(株)第一エレクトロニクス 仕様変更のお知らせ

発行日	平成20年5月20日
変更通知 No.	HR0-078-086a-1/1

自動力率調整器の設定スイッチ（ディップスイッチ）の仕様変更のお知らせ

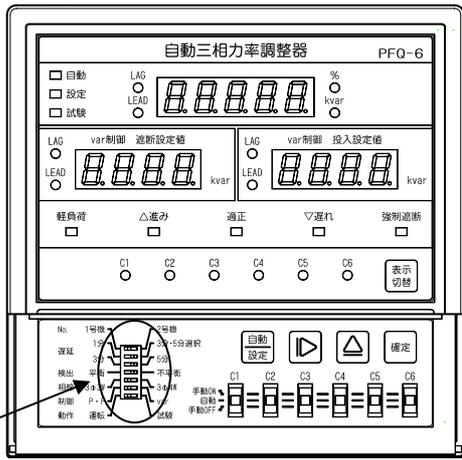
- 変更内容
ディップスイッチの操作部の材質および色変更。

項目	変更前	変更後
部品形式	A6S-7104	A6S-7104-H
メーカー	オムロン株式会社	オムロン株式会社
材質	ポリアミド樹脂	耐熱ポリアミド樹脂
色	オレンジ	白
部品外観		
製品変更部位

- 識別：製品の識別は行いません。
- 性能：性能に変更はありません。
- 変更理由：部品メーカーによる操作部樹脂の耐熱タイプへの集約化により、従来品が廃止された事によります。
- 切替時期：PFQ-6 平成20年7月より実施致します。
PFQ-3 平成20年8月より実施致します。
